工程指示 / 要求簡箋 ENGINEER INSTRUCTIONS(E.I.)

工程指示編號:	EI- 5032	修改版本:	-
	HK- 1426		
工程編號:	J 856	工程名稱:	天榮站
收件人:	生統/王良	發件人:	Lai Sik Hung
工程項目:	70料佛沙窗 新款廠用磨耳樣辦生產	日期:	26/08/2022

內容: 70料佛沙窗 新款廠用磨耳樣辦生產

美特鋁質 有限公司 MIDI Aluminium Fabricator Ltd.	類別		物料號	
	制圖	付吉寧	2021.11.26	圖號 J856-MR70-1
修改			數量	
日期			位置	用於70生窗框四周

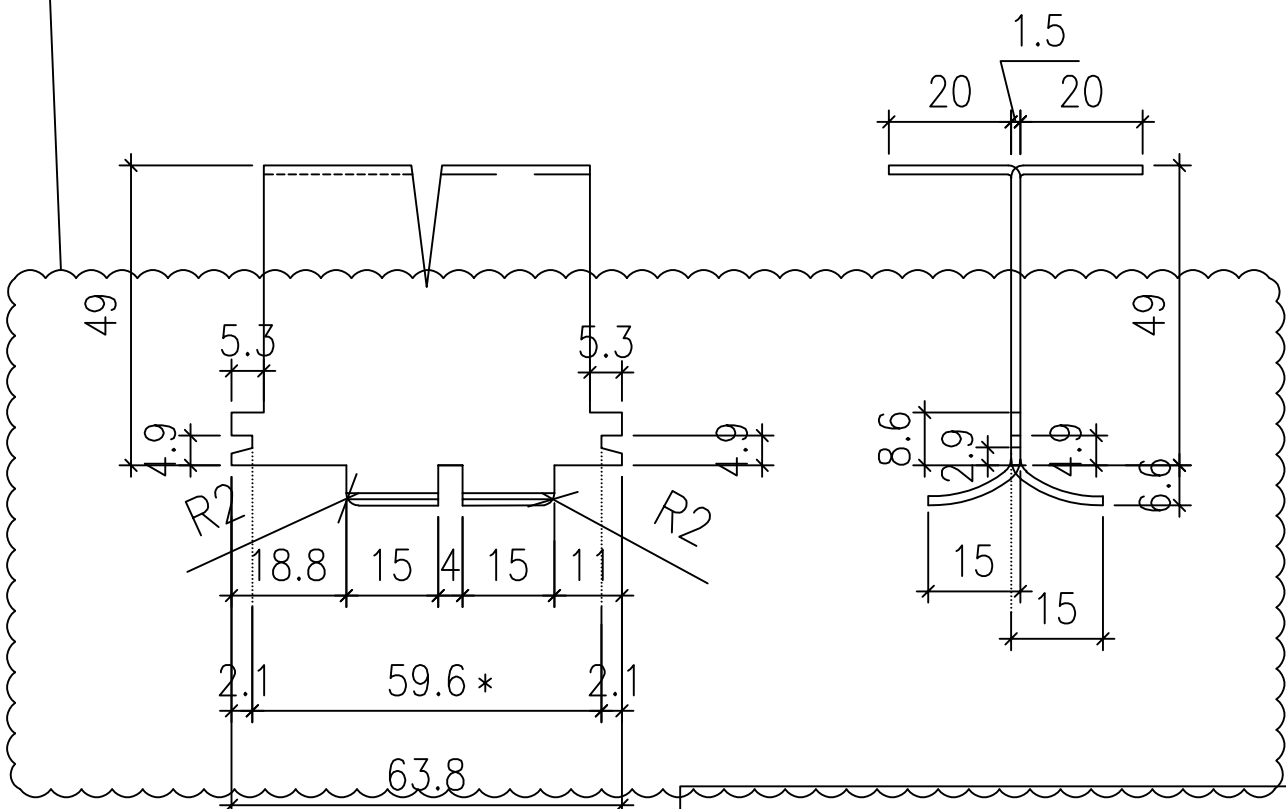
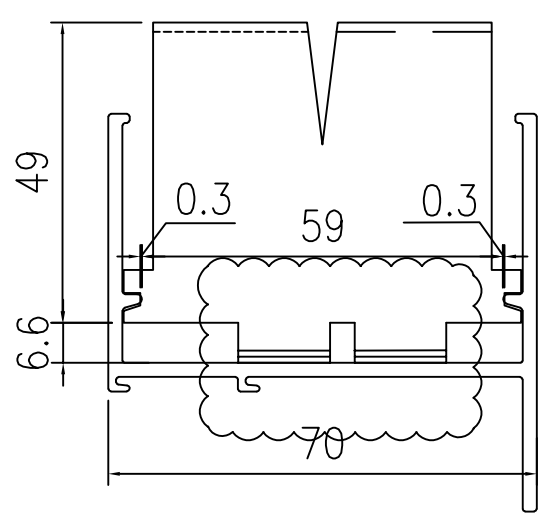
帶"*"號處原尺寸：57.1
現改為：59.6

請安排生產20隻新款磨耳樣辦，以作試驗安裝之用
